Mission régionale d'autorité environnementale
ÎLE-DE-FRANCE

Avis délibéré
sur le projet de requalification du boulevard Patrick
Devedjian et des voies attenantes à Courbevoie,
Puteaux et Nanterre (92)

N° APJIF-2024-039
du 26/06/2024

Figure 2 : Les six secteurs du projet (en haut à droite), source : étude de trafic, p. 7.

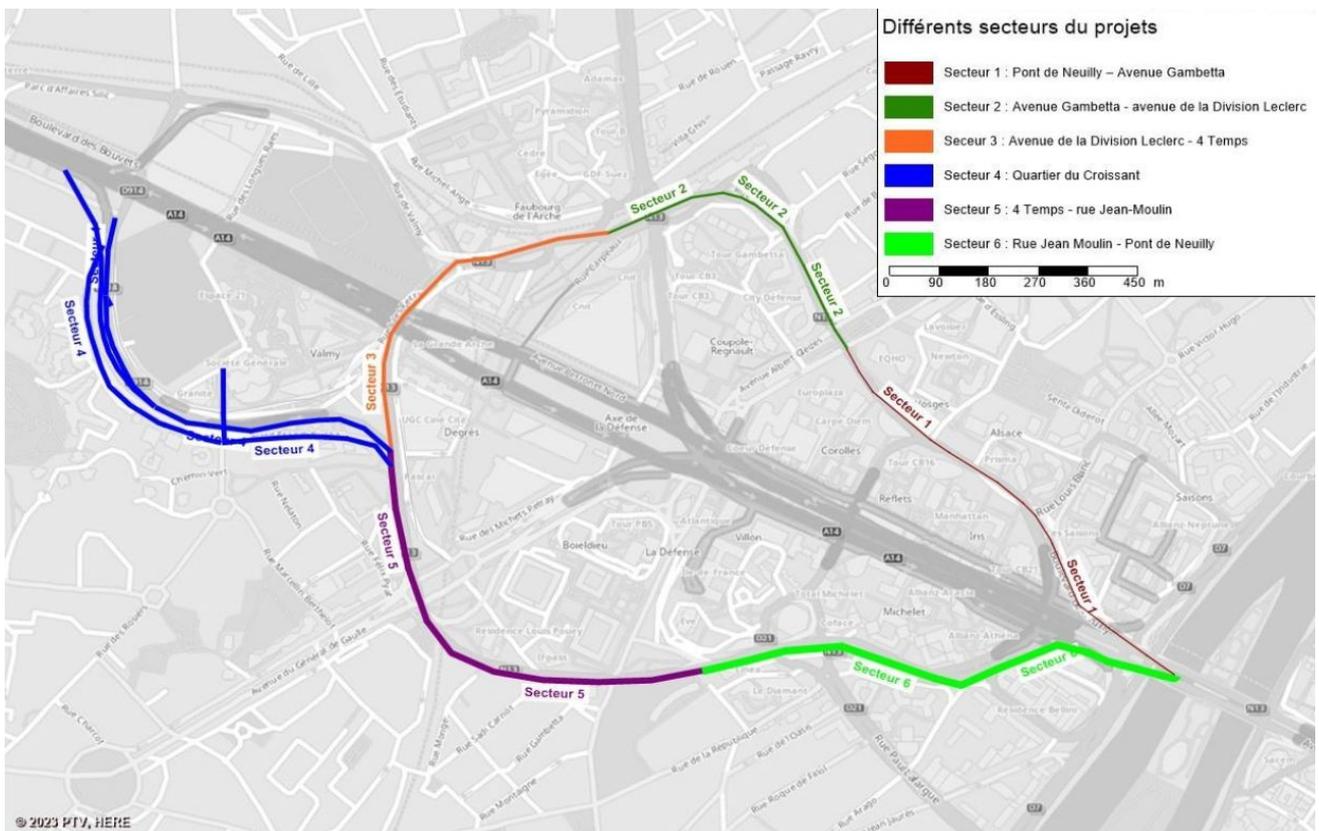
L'Autorité environnementale constate la même difficulté pour les sections courantes. L'échelle choisie pour les vues en plan est trop petite pour rendre compte de l'évolution du nombre de voies sur chaque tronçon du boulevard et des aménagements prévus pour modes actifs, qui est pourtant un des objectifs majeurs du projet (p. 31-35). Un choix de présentation du projet similaire à celui employé pour la concertation publique préalable (une fiche par carrefour exposant les grandes modifications, sections courantes annotées, etc.) aurait été préférable.

(2) L'Autorité environnementale recommande de compléter l'étude d'impact par des plans permettant de comprendre la situation avant et après travaux à l'échelle appropriée dans les six secteurs du projet (fiches carrefours exposant les grandes modifications, y compris pour les modes actifs, sections courantes annotées et accompagnées de profils en travers type, etc.) en reprenant par exemple le format de présentation utilisé pour la concertation publique.

Figure 3: En violet, les voies cyclables créées ou réaménagées dans le cadre du projet ; en vert, les voies cyclables existantes, source : pièce H, p. 26

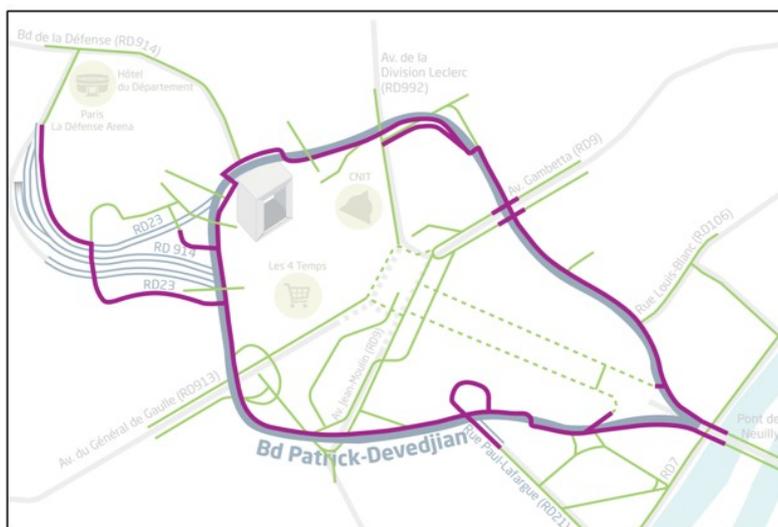
Le dossier comporte deux cartes du réseau cyclable existant à l'échelle du quartier : celle publiée par l'établissement public Paris La Défense (p. 200) et celle présentée en figure 3, issue du dossier de concertation. Les deux indiquent la particularité du réseau dans ce secteur, qui consiste à la fois en des liaisons sur la dalle de La Défense et des liaisons au niveau du

sol. Toutefois, l'Autorité environnementale relève qu'il manque une présentation visuelle des points de raccordement entre les nouveaux aménagements — sur le boulevard ou les voiries avoisinantes⁶ — et le réseau actuel, ce qui aurait pu faire l'objet d'une carte distincte ou figurer comme un des éléments sur les vues en plan par secteur. Cela aurait permis aussi de démontrer l'apport du projet à l'amélioration des connexions entre les itinéraires au niveau de la dalle et ceux situés en dessous.

(7) L'Autorité environnementale recommande de fournir davantage de détails (y compris des éléments cartographiques) permettant de visualiser les raccordements du projet au réseau cyclable existant, soit au niveau de la dalle de La Défense, soit au niveau des rues en dessous.

Figure 4 : Charge de trafic en 2035 : avec le projet, elle baisse sur certaines portions (en vert) et augmente sur d'autres (en rouge), en UVP/h, source : rapport de simulation RD 933, p. 32

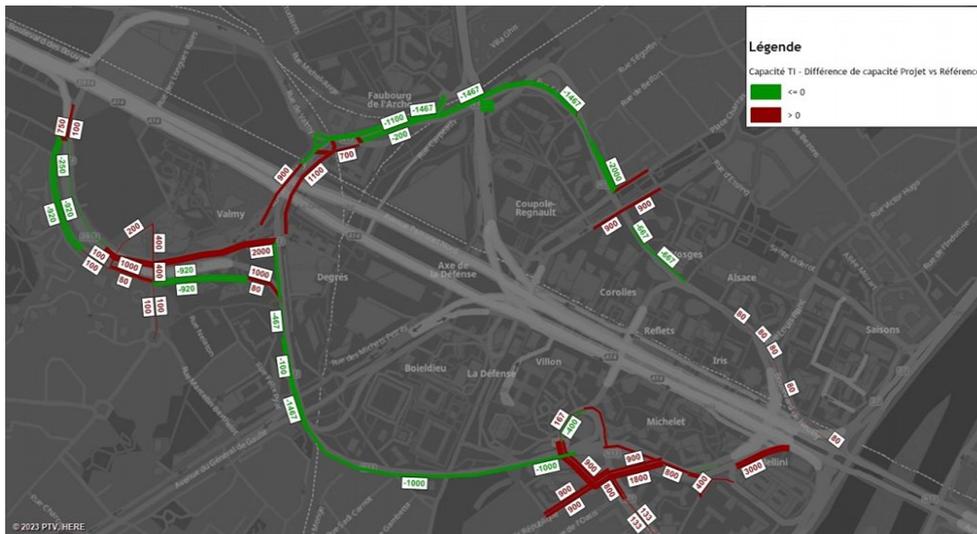
L'étude compare l'évolution du trafic motorisé sur le boulevard et ses voies attenantes avec et sans le projet d'ici 2035. On observe globalement une réduction de la charge de trafic sur le boulevard grâce à la réduction du nombre de voies (Figure 4). Cependant, la charge augmente avec le projet sur le secteur du rond-point de la Liberté (RD 21) et sur la branche sud de la RD 914 et la bretelle de l'A 14 en direction de Paris (quartier du Croissant).

Malgré la diminution de la capacité routière du boulevard Patrick Devedjian et donc du trafic, cet axe est susceptible, selon le dossier, de rester un axe très emprunté. Pour l'Autorité environnementale, cette évaluation des évolutions des capacités routières nécessite d'une part d'être précisément mise en regard du potentiel de développement des modes alternatifs de déplacement, et d'autre part, d'être évaluée sur le plan des reports de trafic éventuels sur d'autres axes et secteurs compte tenu de la part de trafic de transit qui reste à préciser, ainsi que des pollutions et nuisances induites.

Figure 5 : Taux de saturation du trafic à l'HPM en 2035 : scénario de référence (en haut) et scénario projet (en bas). Le trait noir indique un taux de saturation supérieur à 90%, source : étude de trafic, p. 37

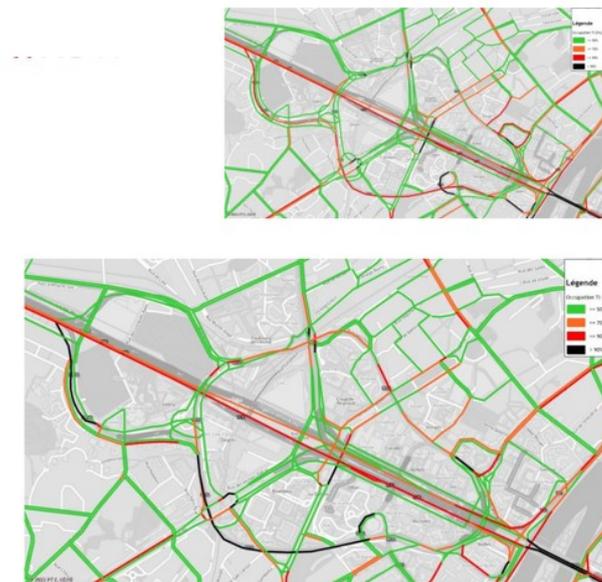
(11) L'Autorité environnementale recommande De compléter l'étude d'impact par :

- une évaluation de l'impact du projet sur la section courante de l'A 14 et plus largement sur les effets de report de trafic sur d'autres axes et secteurs, compte tenu de la part du trafic de transit qui n'a pas été évaluée, en termes de pollutions et nuisances,
- une analyse du potentiel de report modal susceptible de compenser ou d'atténuer le taux de saturation attendu sur le boulevard (notamment à l'heure de pointe du matin) en 2035, à la suite de la mise en place du projet, et donc les pollutions et nuisances associées.

Figure 7 : Profils en travers avec exemples des aménagements paysagers prévus, source : étude d'impact, p. 36-37

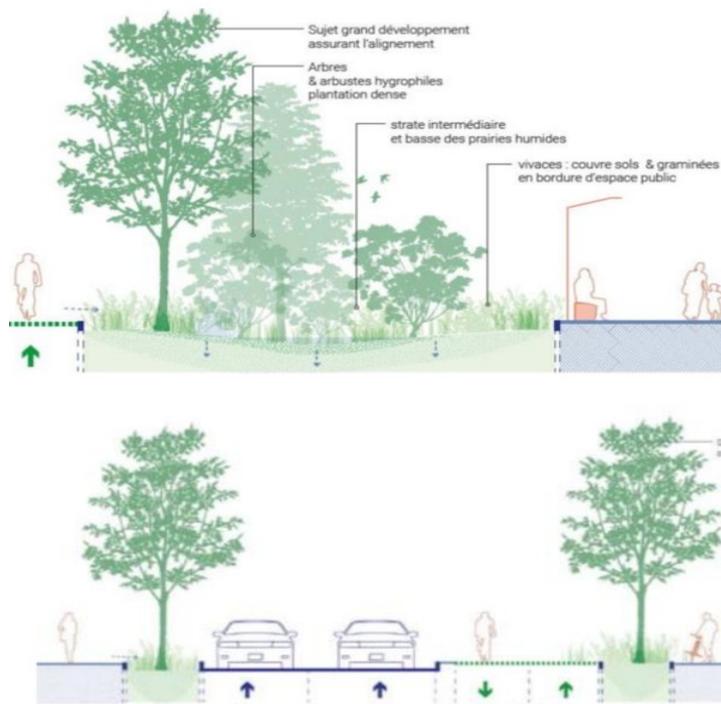
Pour l'Autorité environnementale, cette démarche de désimperméabilisation et de végétalisation est essentielle compte tenu de la sensibilité du quartier de La Défense au phénomène d'îlot de chaleur urbain, appelé à s'accroître dans le contexte du changement climatique, et au regard d'autres enjeux tels que le paysage, le maintien de la biodiversité et la gestion des eaux pluviales en ville. Elle constate cependant plusieurs lacunes dans l'étude d'impact quant au programme de création et de reconfiguration des espaces verts : les zones des nouvelles plantations ne sont pas clairement indiquées (souvent les vues en plan pour les six secteurs confondent plantations existantes et nouvelles) ; la distinction entre plantations en pleine terre et plantations sur dalle ou en jardinières n'est pas faite ; le choix et les volumes pressentis d'essences d'arbres et de végétaux n'y figurent pas, etc.

(14) L'Autorité environnementale recommande de :

- quantifier et localiser les surfaces plantées actuelles et prévues en distinguant celles en pleine terre et celles sur dalle ou en jardinières ;
- détailler le choix pressenti pour les essences et les végétaux et exposer les conséquences sur la biocénose, les espèces confortées ou favorisées par les choix de végétaux ;
- quantifier et localiser les effets du projet en termes de réduction de l'effet d'îlot de chaleur urbain.
